הנדון: הנכס  מודיעין,

ליקויי בנייה

חוות דעת מקצועית

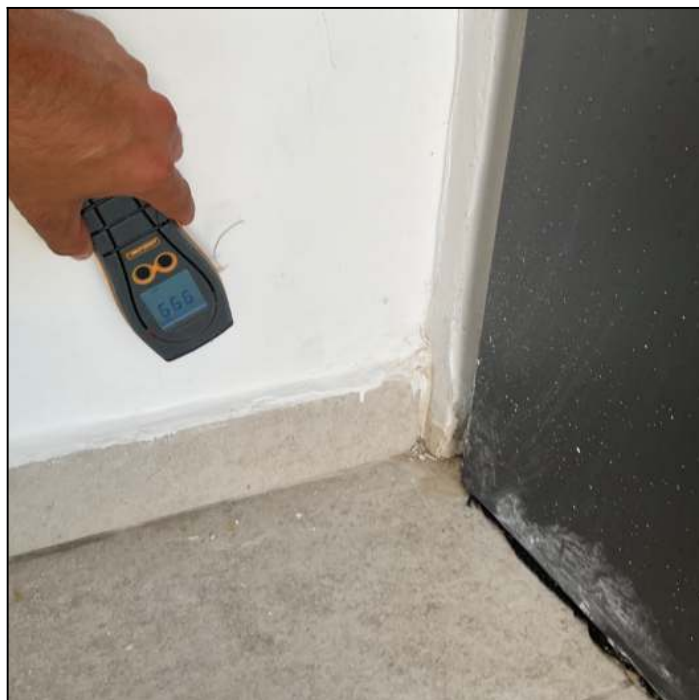
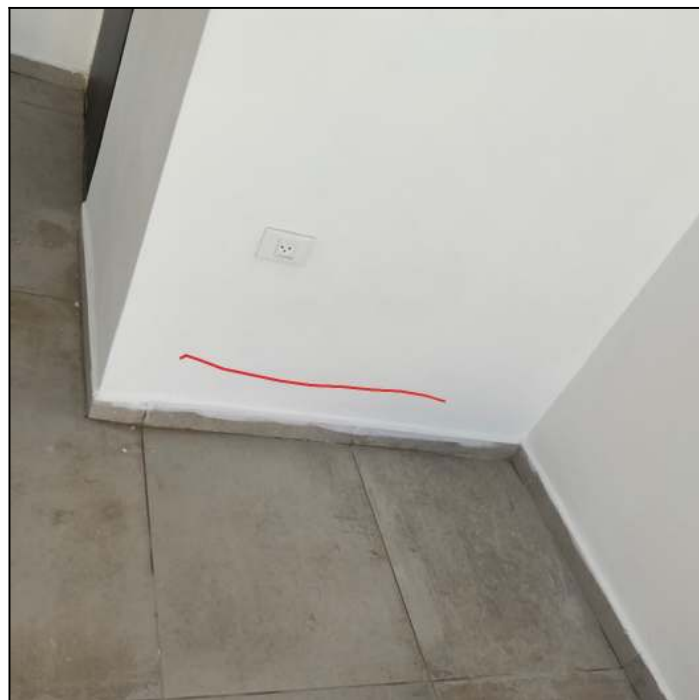
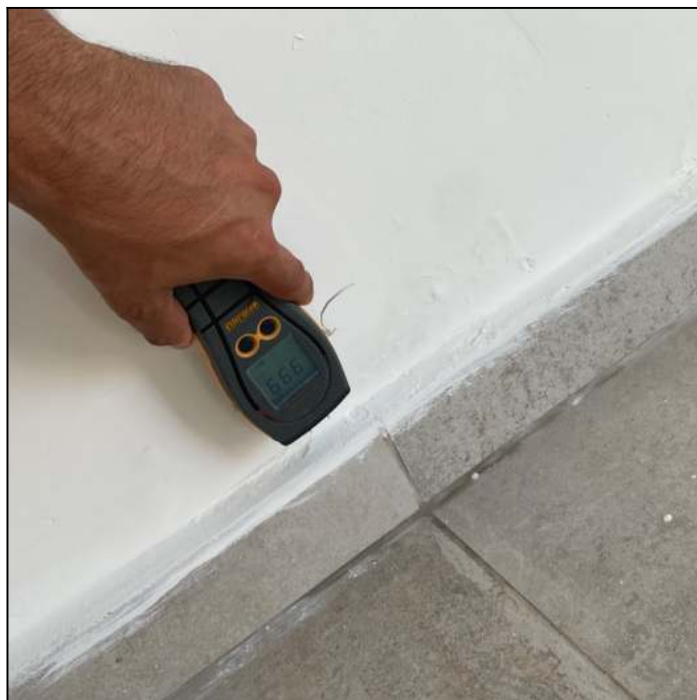
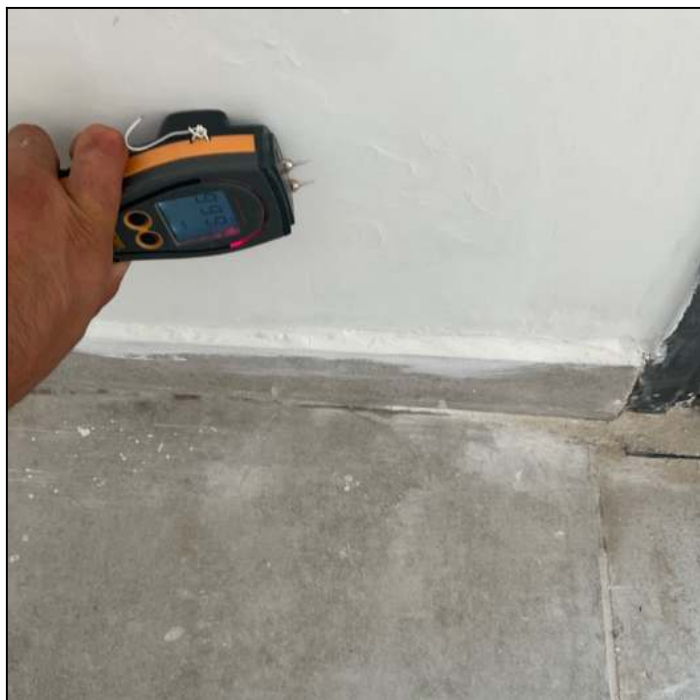
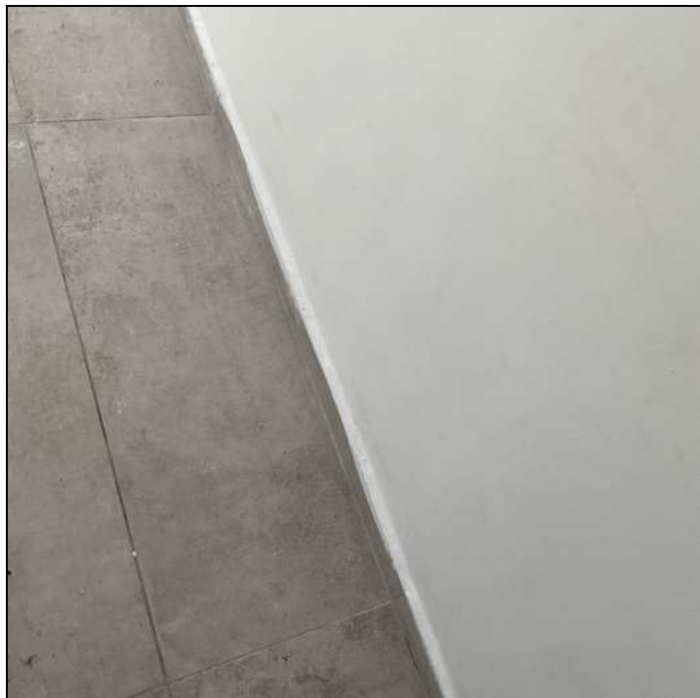
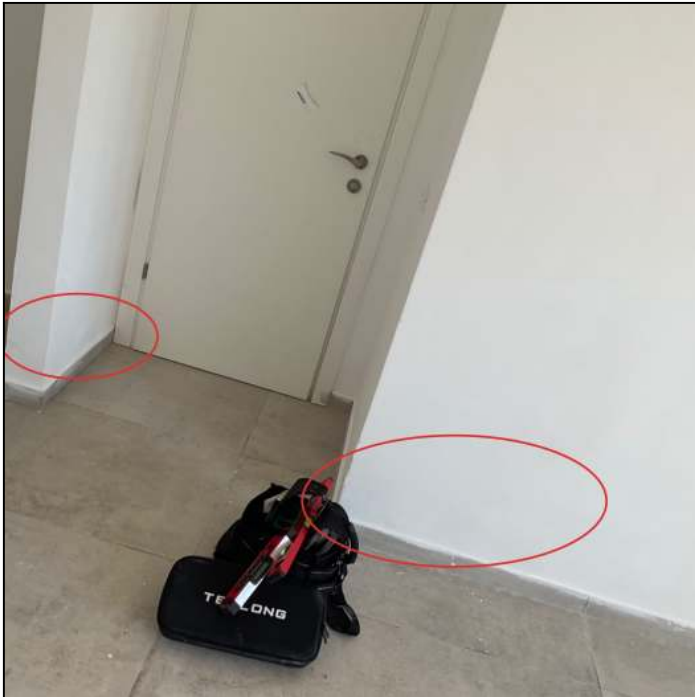
7.1 ממצא	נראה כתם רטיבות ו/או נמדד ערך גבוה באמצעות מד לחות (פרוטימטר).
	מיקום	אזורים שונים
	המלצה	נדרש לאתר את מקור הרטיבות, לתקן בצורה מקצועית ולחדש צביעה בגמר התיקונים.
	תקן	[הליקוי יוצר פגם אסתטי ותפקודי בולט וסותר בין היתר את הדרישות כמפורט להלן: תקנות התכנון והבנייה סעיף 5.32 הדורש כי: "קירותיו החיצוניים של בנין יתוכננו וייבנו באופן המונע חדירת מים ורטיבות לתוכו מבחוץ". לפי הגדרות מדריך למשתמש של מד הלחות מדגם Protimeter SurveyMaster, משמעות הספרות המוצגות במכשיר: 70-169 – יבש (ירוק), 170-199 – בסיכון (צהוב), 200-999 – רטוב (אדום)] ת"י 2752 חלק 1 גיליון תיקון 1, טבלה 1
	הערכת עלות	1,500 ש"ח (מחיר ליחידה: 1,500 ש"ח, כמות: 1 קומפ')
	הערה	הערכת עלות מתייחסת לבדיקת מעבדה עלות תיקוני טיח וצבע תומחר בסעיף נפרד

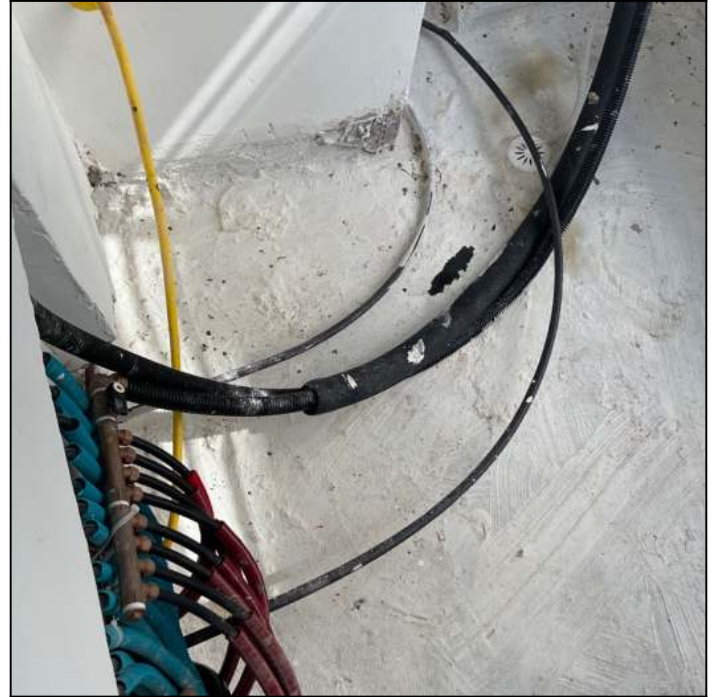
<p>7.2 ממצא ברצפת מסתור כביסה (מרפסת שירות) בוצע איטום/גימור לקוי על תשתית לא חלקה, רולקות חסרות/לא תקינות.</p>
	<p>מיקום מסתור כביסה</p>
	<p>המלצה יש לבדוק את פרטי מתכנן האיטום ולבצע בהתאם, בהעדר פרטי התכנון נדרש לבצע איטום באופן מקצועי ובהתאם לתקן וכללי המקצוע, כולל הסדרת התשתית: רולקות ושיפועים לכיוון הנקז. להלן תמונה שיכולה להוות דוגמה לכוונת כללי המקצוע ו/או התקנים הנותן עדות לדוגמא (יכולות להיות דוגמאות טובות נוספות אחרות מעבר לתמונה זו):</p>
	<p>תקן זאת בהתאם לתקן 2752 חלק 1 – איטום מבנים מפני חדירת מים ולחות: כללי, סעיף 1.5 סיווג לפי רמת האיטום – מסווגים את מערכות האיטום בהתאם לרמת האיטום הנדרשת (ראו סעיף 2.1.3), סעיף 2.1.3 – רמת האיטום הנדרשת למבני מגורים, על כל חלקיהם, לרבות מבני העזר (מבנה עזר-מבנה שבבנה ליד המבנה העיקרי – בחצרו, בחלק ממנו או על גגו – ומשרת ישירות את המבנה העיקרי), תהיה רמה 1 – המאפיין: יבש לגמרי. ופרק ב' – דרישות כלליות לתכנון ולביצוע סעיף 2.1 תכנון – התכנון המפורט יתאים לדרישות ת"י 1547 חלק 13. בהעדר תוכניות מפורטות, יוכנו תוכניות מפורטות לפי ת"י 1547 חלק 13. זאת בהתאם לתקן 1547 חלק 13 – תוכניות ביצוע לבניינים ולעבודות פיתוח סביבת: איטום, סעיף 2.1.3 חלקי בניין המצריכים איטום: ח. מרפסות ואדניות; י. רצפות לציוד טכני בגגות או בחדרים טכניים (חדר שמותקן בו ציוד טכני, כגון: ציוד מיזוג אוויר, משאבות, מצברים); י.ב. מעברי מערכות טכניות (מערכות אינסטלציה, חשמל, מיזוג אוויר וכדומה) באלמנטי בניין. וסעיף 2.5 מפרט טכני – המפרט הטכני יכלול תיאור מילולי של המצוין בסעיף 2.4.2, ונוסף על כך מידע זה: ניקוזים, יציקות, כגון: החלקה, יצירת שיפועים, חגורות, הכנת המשטח המיועד לאיטום, עיצוב העגלות (רולקות) וקיטומים. זאת בהתאם לתקן 1752 חלק 1 – מערכות לאיטום גגות שטוחים מבטון: התשתית לאיטום, סעיף 1.1 חלות התקן – תקן זה דן בתשתית לאיטום של גגות שטוחים עושיים בטון מזוין, *לרבות מרפסות*. וסעיף 3.2.2.1 העגלות ("רולקות") – אם נדרש על פי שיטת האיטום, יתוכננו העגלות לכל אורך קווי המפגש בין מישורים שונים. ראו ציור 8 מהתקן</p>

חלון סלון

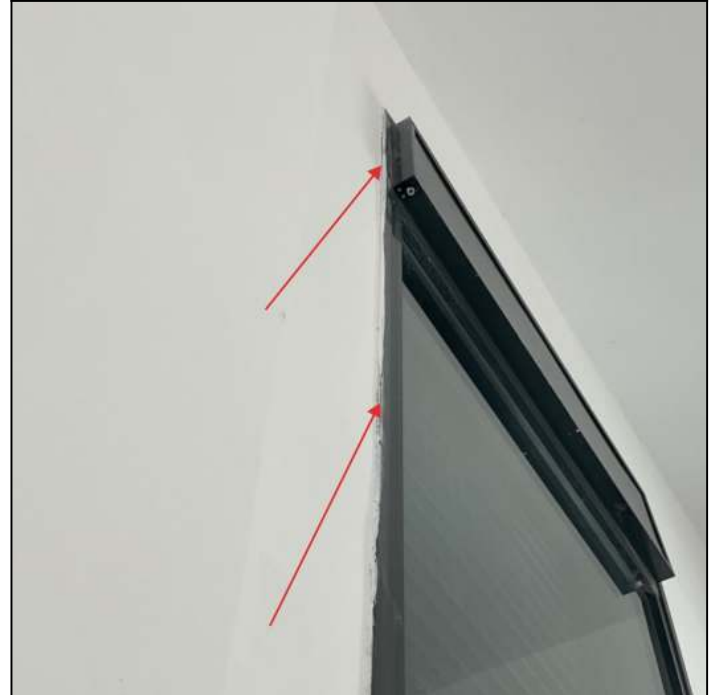
8.6 ממצא איטום סיליקון סביב מסגרות חלונות האלומיניום, בוצע באופן לא מקצועי.
	מיקום אזורים שונים
	המלצה יש לאטום היטב בחומר איטום על בסיס סיליקון או שרפים אקריליים סביב מסגרות החלונות ולהקפיד במיוחד בחזיתות דרום ומערב המשופעות בגשמים.
	תקן בניגוד לת"י 4068 חלק 1 "חלונות ותריסים מותקנים באתר: חלונות ותריסים מאלומיניום", סעיף 5.1 "תכנון ההתקנה" על-פיו מוצרי אלומיניום ומלבנים סמויים יותקנו בפתחים באופן יציב. איטום המישקים ימנע חדירת מים ואוויר אל פנים הדירה. התקנת מוצרי אלומיניום תיעשה לפי תכניות ורשימות המוצרים שהכין המתכנן. וסעיף 5.2 תכנון האיטום. להלן תמונה שיכולה להוות דוגמה לכוונת כללי המקצוע ו/או התקנים הנותן עדות לדוגמא (יכולות להיות דוגמאות טובות נוספות אחרות מעבר לתמונה זו):
	הערכת עלות 700 ₪ (מחיר ליחידה: 700₪, כמות: 1 קומפ')

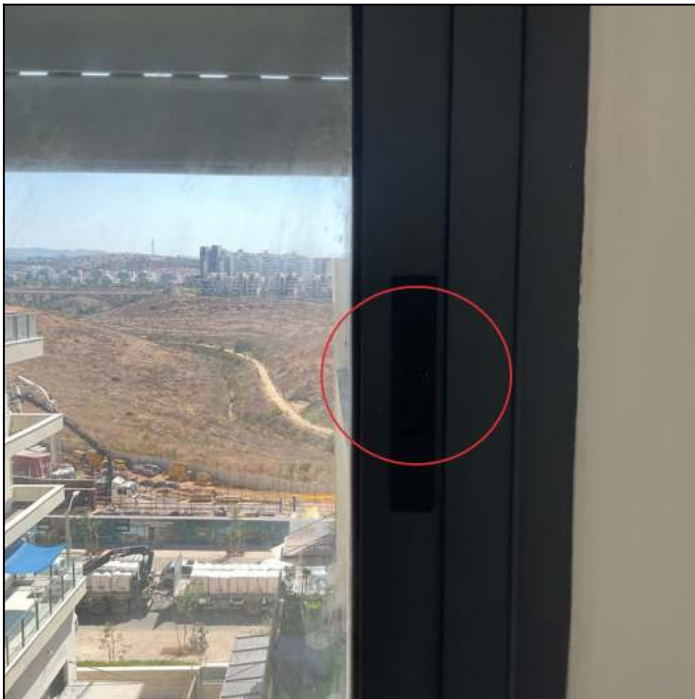
8.7 ממצא נעילת/סגר חלון תקול, מונע שימוש תקין.
	מיקום אזורים שונים
	המלצה נדרש לתקן בצורה מקצועית ובמידה ולא ניתן יש להחליף באלמנט תקין.
	תקן [זאת בניגוד לת"י 4068 חלק 1 סעיף 4.1 ששם נדרש שתפעול המוצר יהיה תקין.]

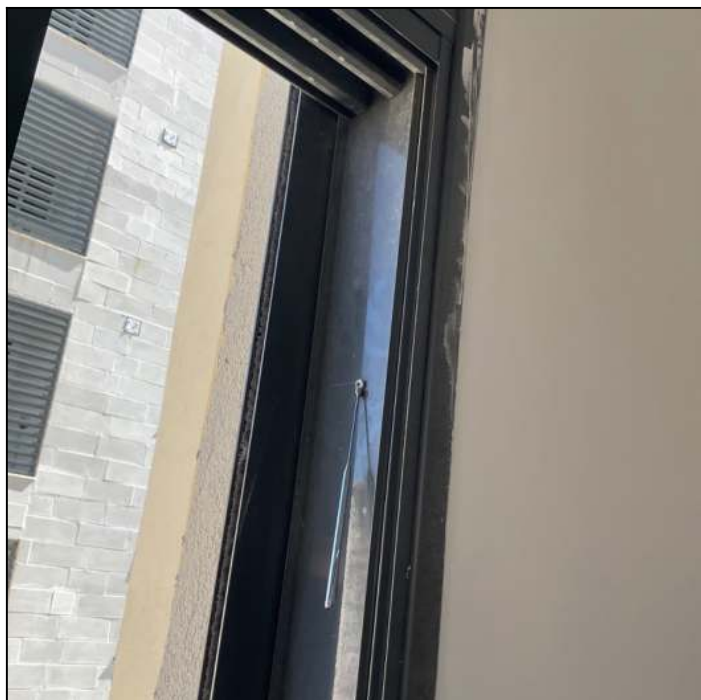
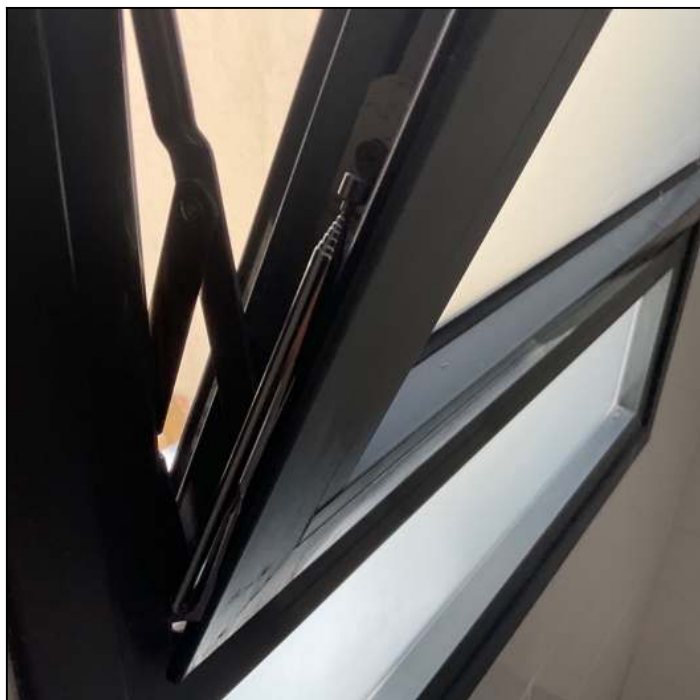
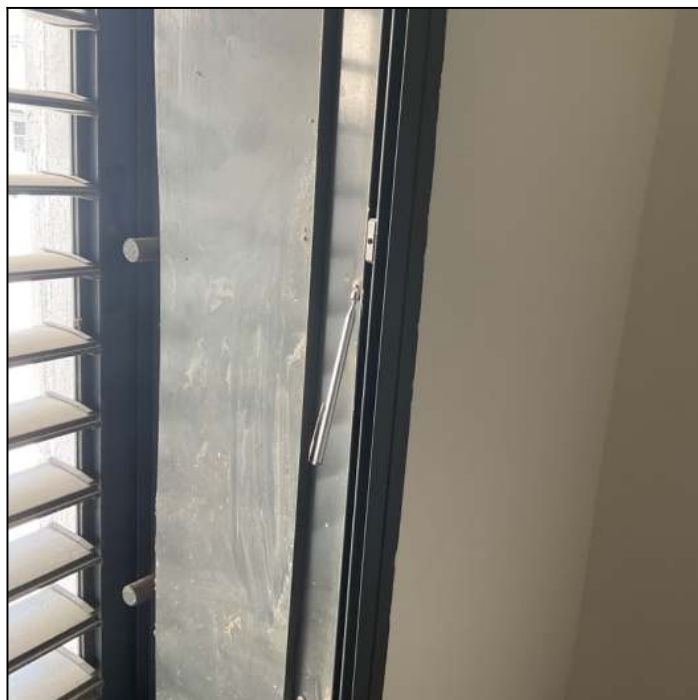
8.14 ממצא	נעשה שימוש בברגים רגילים ולא אל-חלד בדלת / בחלונות.
מיקום	כלל הנכס
המלצה	יש להחליפם.
תקן	זאת בניגוד לת"י 1068.1 סעיף 204.2.3 - הברגים יהיו עשויים פלדה בלתי מחלידה לא מגנטית.
הערכת עלות	1,000 ש"ח (מחיר ליחידה: 1,000 ש"ח, כמות: 1 קומפ')

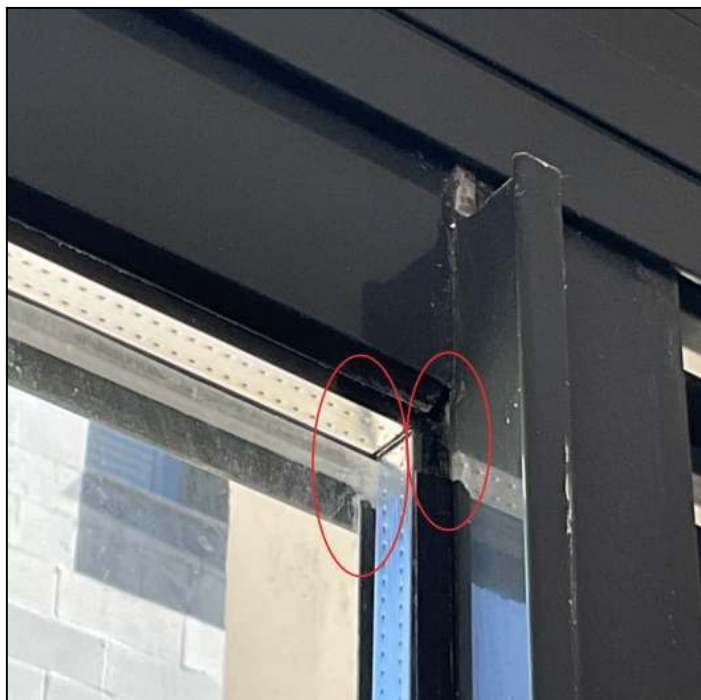
8.16 ממצא	אטם מסביב לזכוכית לא שלם
מיקום	אזורים שונים
המלצה	נדרש לתקן בצורה מקצועית עד לקבלת מראה אחיד ובמידה ולא ניתן יש להחליף הפרופיל הפגום.
תקן	[וזאת בניגוד לת"י 4068 חלק 1
הערכת עלות	900 ש"ח (מחיר ליחידה: 900 ש"ח, כמות: 1 קומפ')

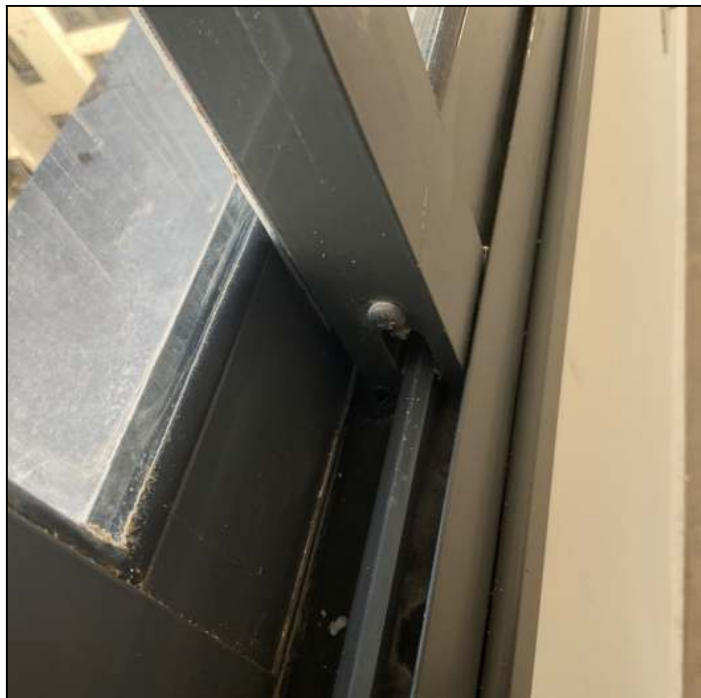
בחלונות ההזזה לא הותקנו מכסי ברגים בדופן הכנפיים למטה ולמעלה	8.17 ממצא
אזורים שונים	מיקום
מומלץ להשלים בהתאם להוראות יצרן	המלצה
זאת בניגוד לת"י 1068 חלק 1 סעיף 201 - מבנה החלון וגימורו יהיו לפי כללי המקצוע הטובים והם יתאימו למפורט במסמכי היצרן, שיסופקו לפי דרישה. להלן תמונה שיכולה להוות דוגמה לכוונת כללי המקצוע ו/או התקנים הנותן עדות לדוגמא (יכולות להיות דוגמאות טובות נוספות אחרות מעבר לתמונה זו):	תקן
800 ש"ח (מחיר ליחידה: 800 ש"ח, כמות: 1 קומפ')	הערכת עלות

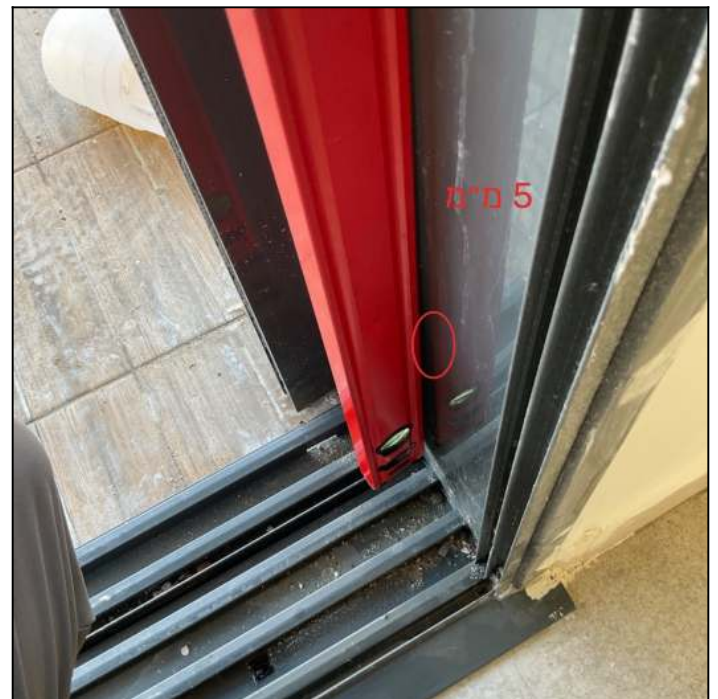
<p>8.19 ממצא</p> <p>נמדדה סטייה מהאופקיות/אנכיות של החלון בסטייה של 5 מ"מ לסרגל של 1 מטר הגדולה מ 3 מ"מ</p>	
<p>מיקום</p> <p>חדר דיור (סלון)</p>	
<p>המלצה</p> <p>יש להרכיב מחדש כיאות ללא סטיות, כולל ביצוע כל העבודות הנלוות.</p>	
<p>תקן</p> <p>זאת בניגוד לת"י 4068 חלק 1 סעיף 4.2 האומר שהסטייה מהאופקיות או מהאנכיות לא תהיה גדולה מ- 3 מ"מ לכל מטר רוחב שנמדד במוצר, ולא יותר גדולה מ-10 מ"מ לאורכה של כל אחת מצלעות המוצר (סף, מזוזות, משקוף).</p>	
<p>הערכת עלות</p> <p>1,500 ש"ח (מחיר ליחידה: 1,500 ש"ח, כמות: 1 קומפ')</p>	
<p>הערה</p> <p>הסטייה הנמדדת לוקחת בחשבון סטייה של 0.1% של מכשיר המדידה</p>

חלון סלון

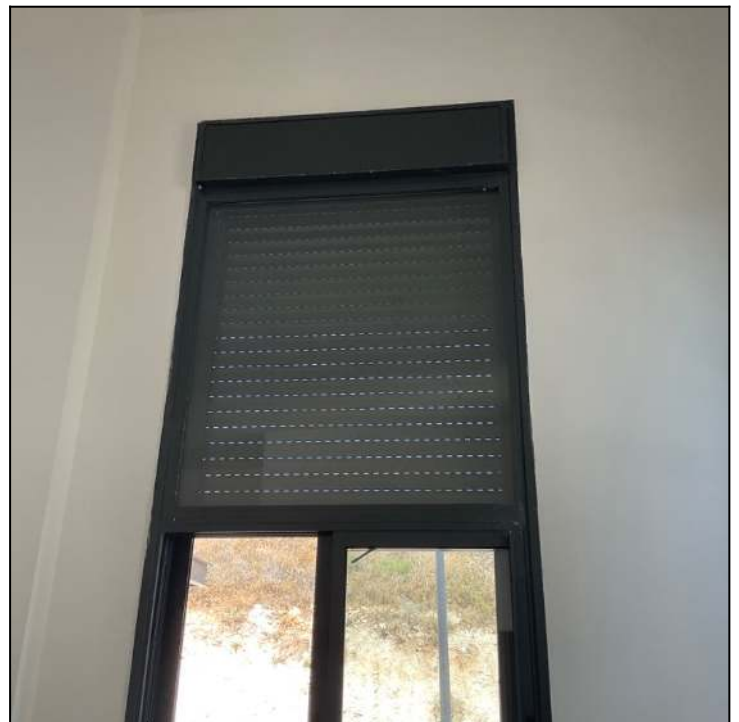
8.21 ממצא	תריס גלילה חשמלי אינו עולה עד הסוף
מיקום	חדר דיור (סלון)
המלצה	נדרש לתקן/לכוון את התריס בצורה מקצועית ובמידה ולא ניתן יש להחליף באלמנט תקין
תקן	[זאת בניגוד לת"י 4068 חלק 1 סעיף 4.1 ששם נדרש שתפעול המוצר יהיה תקין]
הערה	תמחור בהתאם לתיקון

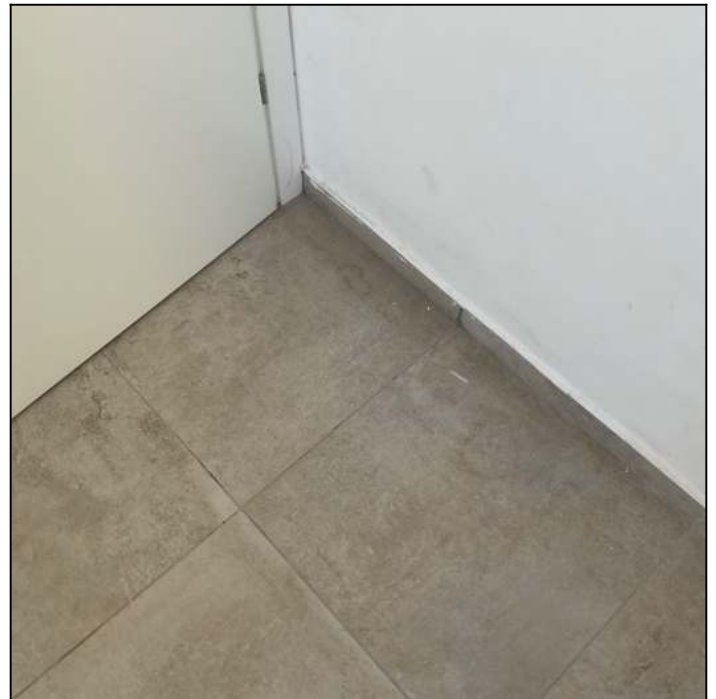
9.3 ממצא חסרים עוצרי דלתות בדירה.
	מיקום אזורים שונים
	המלצה יש להרכיב, בכדי למנוע נזקים לקירות.
	תקן [זאת בהתאם לפסיקת בימ"ש השלום בקריות, לובל מאיר ויפעת נגד אברהם יצחק בע"מ, ת.א. 2279/01 לפיו: "התקנת סטופר נכללת בגדר המונח של איכות בניה סבירה וכי חלה על הנתבעת להתקין אותו אף שהדבר לא צוין מפורשות במפרט".] להלן תמונה שיכולה להוות דוגמה לכוונת כללי המקצוע ו/או התקנים הנותן עדות לדוגמא (יכולות להיות דוגמאות טובות נוספות אחרות מעבר לתמונה זו):
	הערכת עלות 300 ש"ח (מחיר ליחידה: 300 ש"ח, כמות: 1 קומפ')

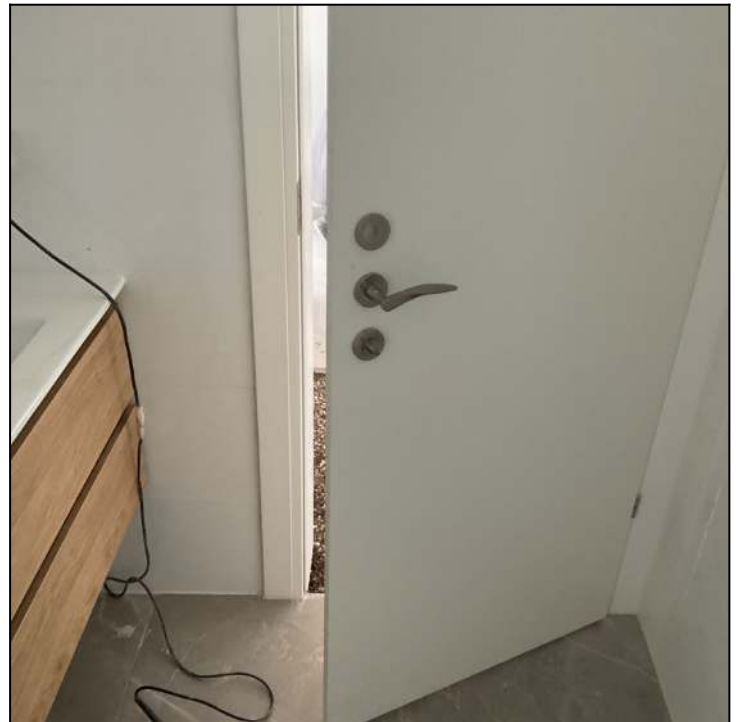
9.4 ממצא	כנף דלת החדר לא נסגרת כראוי.
מיקום	חדר רחצה כללי
המלצה	נדרש לכוון את צירי הכנף כך שהדלת תיסגר באופן תקין.
תקן	[בניגוד לת"י 23 על חלקיו.]
הערכת עלות	500 ש"ח (מחיר ליחידה: 500 ש"ח, כמות: 1 קומפ')

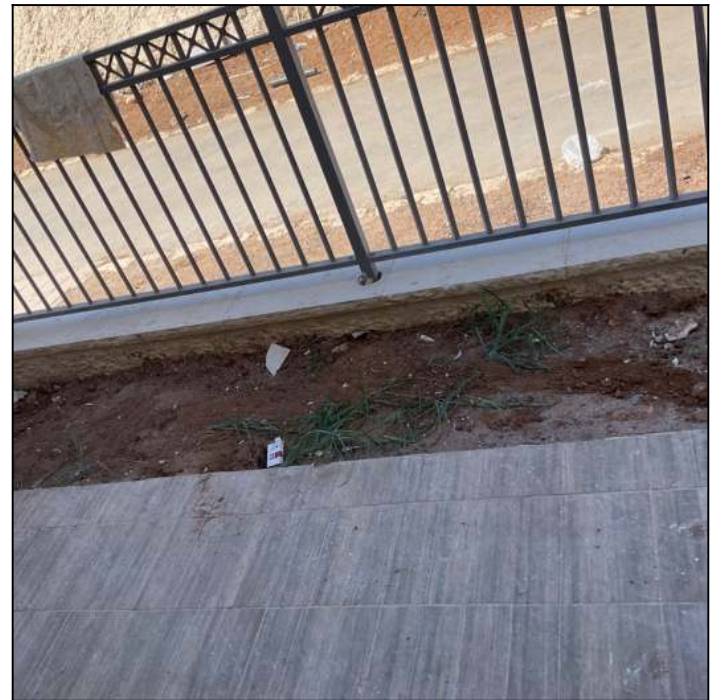
14.1 ממצא	טרם בוצע חשוף כללי - הסרת צמחיה קיימת שיחים ועשבים מפני הקרקע העליונה.
מיקום	חצר
המלצה	נדרש להסיר את הצמחי בר ולהשאיר שטח נקי
הערכת עלות	700 ₪ (מחיר ליחידה: 700₪, כמות: 1 קומפ')
